敦賀発電所2号炉
審査資料における薄片試料作製位置の一部誤り等について
(現在までの取組み状況)

令和5年3月17日
日本原子力発電株式会社

【本件事象に伴い変更が必要となる審査資料】第1099回審査会合資料1－4抜粋

H27-B-1孔 深度74.36～74.50mの破碎部における薄片試料作製位置と最新活動面の関係

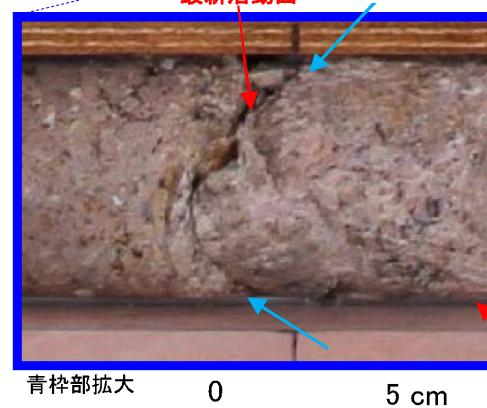
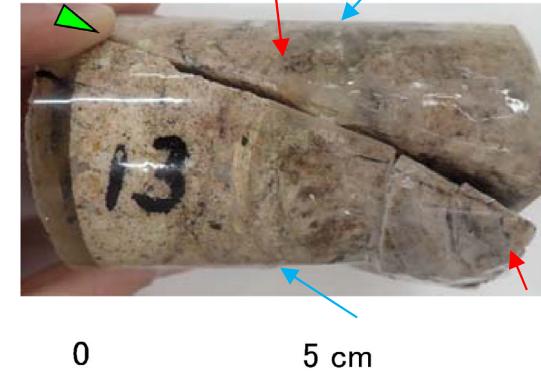
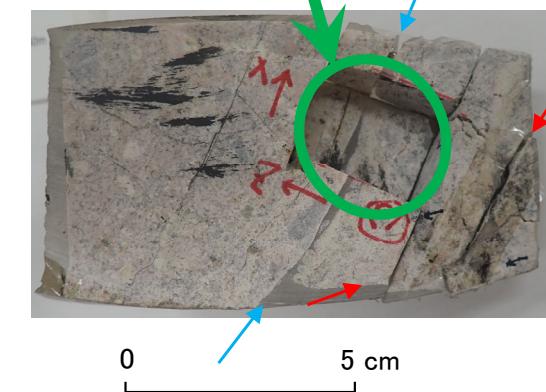
第1113回審査会合でのコメントを踏まえ、条線観察及び薄片観察における観察箇所や試料作製箇所の適切性を分かりやすく確認できる資料を作成するために、研磨片の残試料を組み合わせたところ、薄片試料が最新活動面（深度74.40m）で作製されていないことを確認した。

試料切断方向は、最新活動面に直交、かつ、
条線方向に平行に設定する（当該試料は
誤った方向に切断されてる）。

薄片試料が最新活動面位置で作製されていなかった。

H27-B-1 深度74.36～74.50m (1/2)

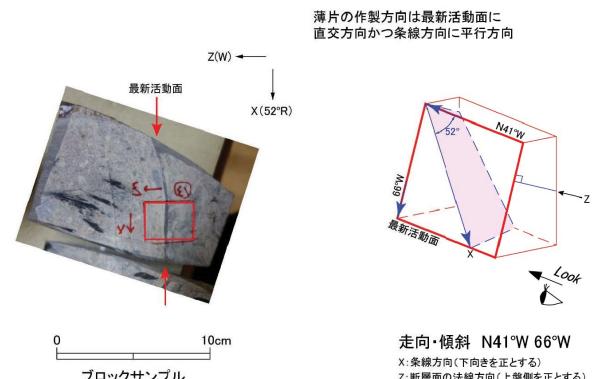
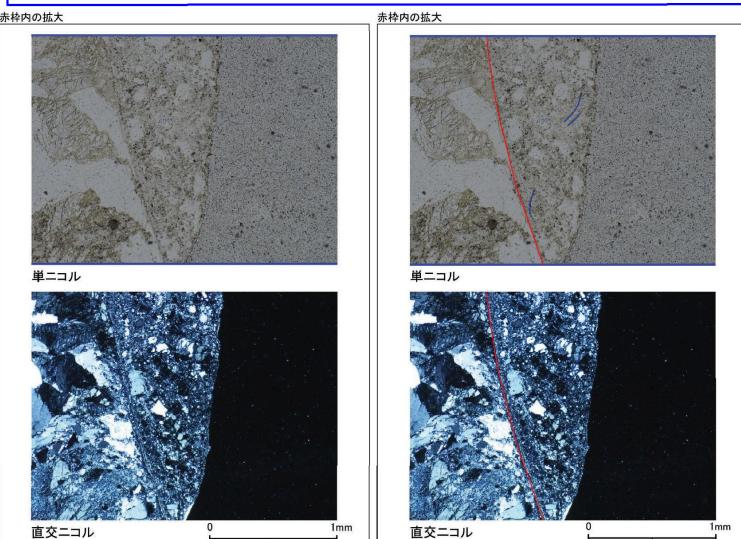
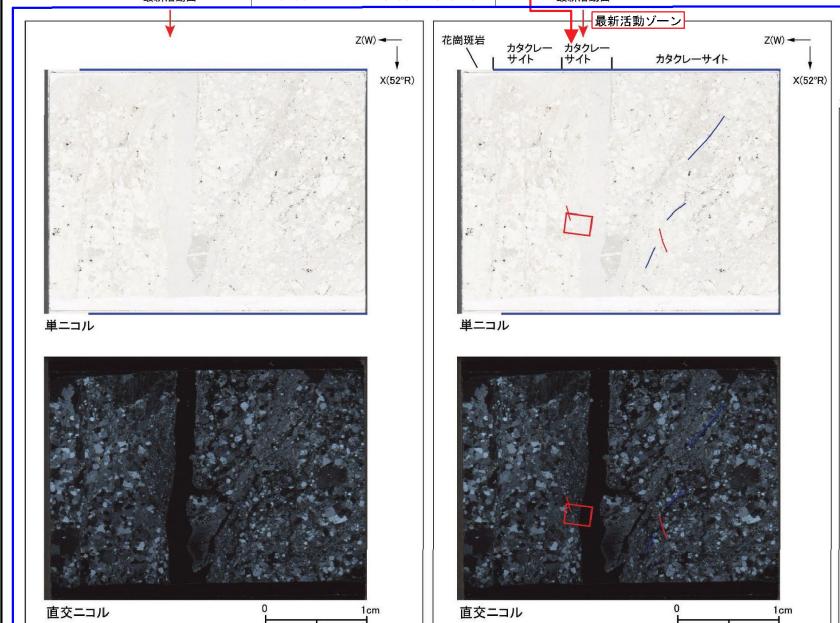
- ・H27-B-1のボーリングコアから採取した薄片試料の観察結果によれば最新活動面(深度74.40m)の変位センスは、左ずれを伴う正断層成分が卓越する。
- ・断層岩区分については、最新活動ゾーンは周辺のカタクレーサイトのゾーンより細粒であり、局所的ではあるが幅6mm程度の範囲で粘土鉱物が若干認められることがから、断層ガウジと判断していた。
- ・最新活動ゾーンに以下の特徴が認められることから、カタクレーサイトのみからなる破碎部であると判断した。
 - (カタクレーサイト)基質を構成する粘土鉱物は少ない。
 - (カタクレーサイト)最新活動面に沿った帯状の粘土状部は局所的である。
 - (カタクレーサイト)角ばった岩片が多い。
 - (カタクレーサイト)ジグソー状の角礫群が認められる。

このゾーンは当初断層ガウジと判断していたが、上記に示す通りカタクレーサイトと判断した。

- ・薄片試料を再作製し、観察した結果を記載する。

H27-B-1 深度74.36～74.50m (2/2)

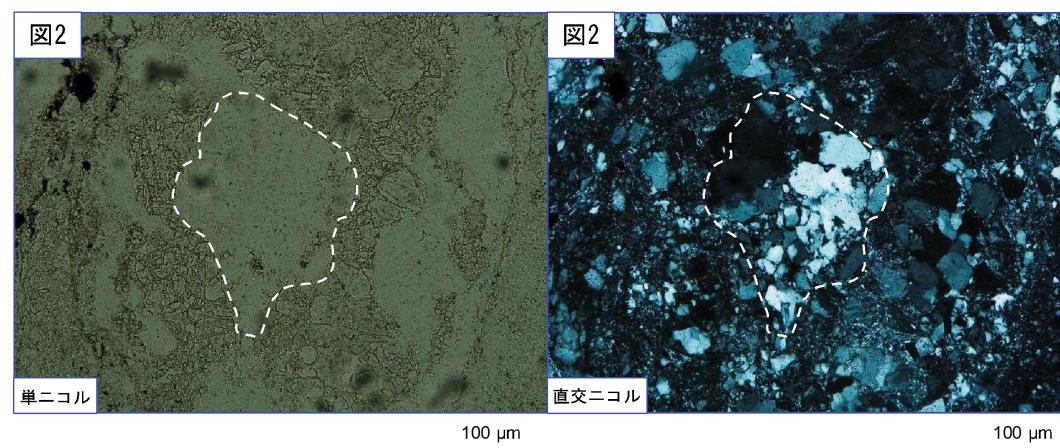
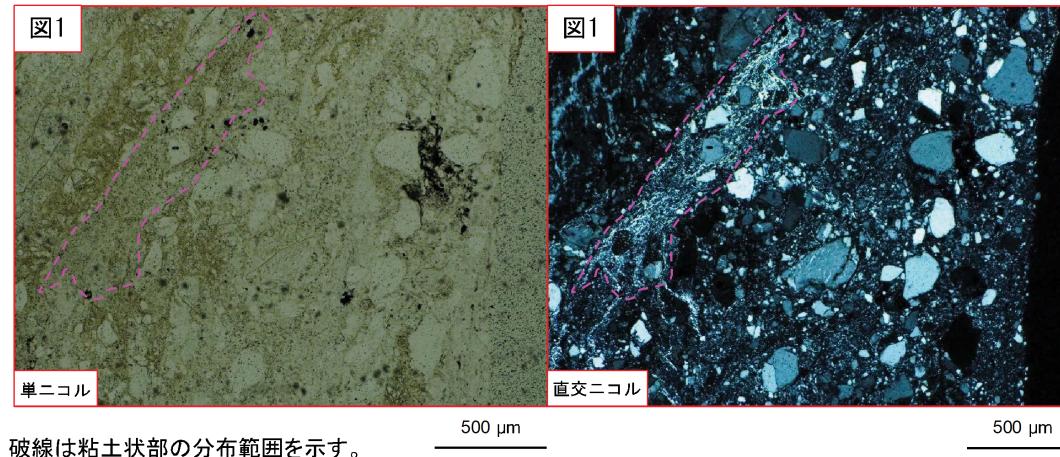
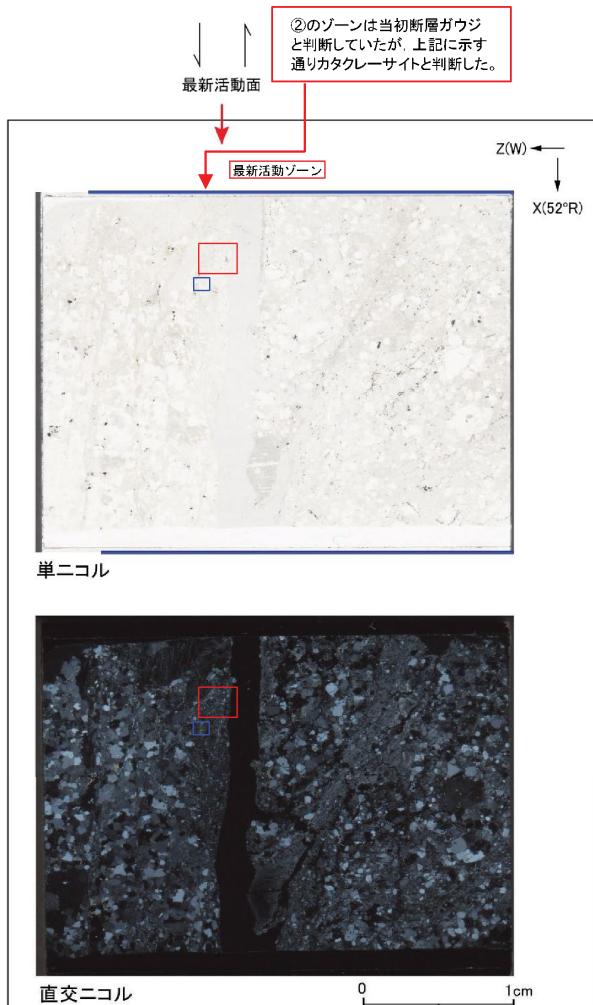
- ・最新活動ゾーンには、以下の特徴が認められる。
- 基質を構成する粘土鉱物は少ない。(図1)
- 最新活動面に沿った帯状の粘土状部は局所的である。(図1)
- 角ばった岩片が多い。(図1)
- ジグソーラー状の角礫群が認められる。(図2)

・薄片試料を再作製し、観察した結果を記載する。

研磨片写真

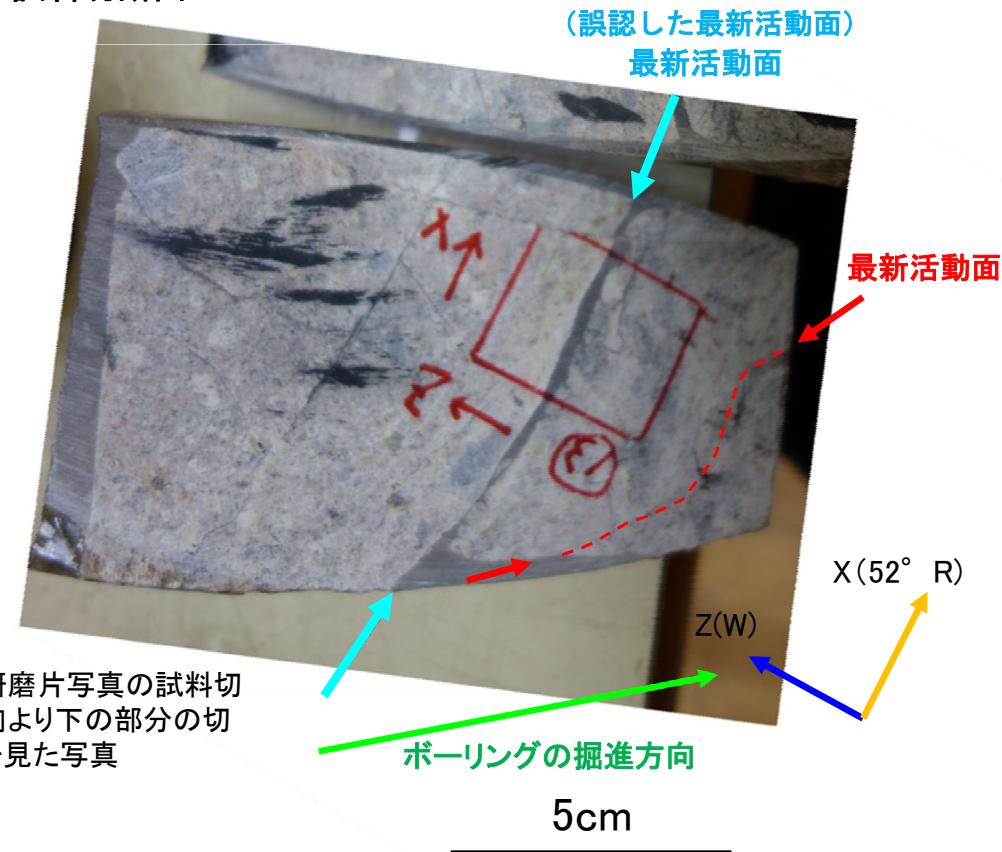
事 実: 当該の研磨片の最新活動面の位置については、以下の状況から誤認していた。

- 研磨片の外見が汚れており、最新活動面の確認が難しかった。
- コアと研磨片の外見を対比するための目印となる特徴が無かった。
- 試料切断面において、最新活動面は湾曲し研磨面の端に位置していた。
- 試料切断面において、中央には直線的な割れ目があった。

問題点: 当該の研磨片については、近傍の割れ目と最新活動面の識別が困難なものであったため、最新活動面が研磨片の中央にあると思い込んだ。

るべき姿: 当該の研磨片については、近傍の割れ目と最新活動面の識別が困難なものであったことを踏まえ、これを考慮した確認手順を定める必要がある。
